Advies inzake de herinrichting van de Middelweg MDT (zuidoost)

Maart 2016

Na onze adviezen over het noord-west gedeelte van de Middelweg leest u hier ons advies over het laatste gedeelte van de Middelweg in Moordrecht. Het gaat om het gedeelte van de West- en Oost Ringdijk tot aan de Kerklaan.

Ad. 2

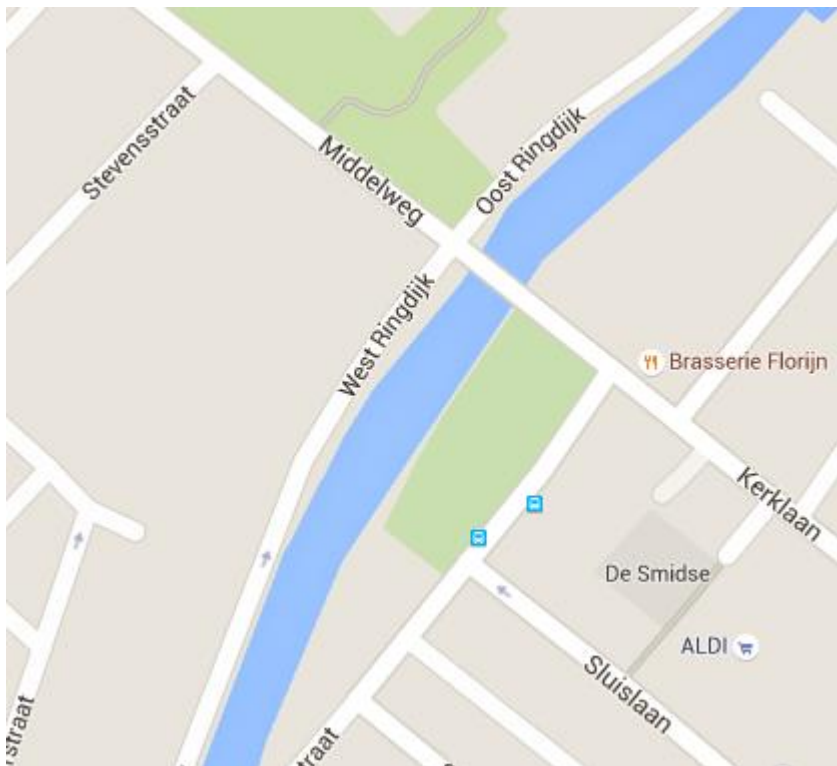
Het huidige kruispunt heeft ons nooit een veilig gevoel gegeven. Daarbij krijgt de Middelweg een dorpser karakter, waardoor de snelheden lager zullen liggen dan voorheen en automobilisten meer rekening zullen (moeten) houden met (brom)fietsers op de weg.

Ons advies is om het kruispunt gelijkwaardig in te richten, zoals in een 30 km-zone gebruikelijk is. Voor correcte, uniforme inrichting verwijzen we u uiteraard naar het LIOR (dus verhoogd platform, in gele klinkers uitgevoerd).

Hiermee zullen enkele ernstig onveilige situaties verdwijnen, zoals de fietser(tje)s die zich midden op de weg moeten opstellen om de Kerklaan in te rijden, terwijl bussen en vrachtwagens, komend vanaf de Koning Julianastraat, de toch al krappe bocht moeten nemen. Ook de uitritconstructie van de Kerklaan veroorzaakt bij menig weggebruiker verwarring.
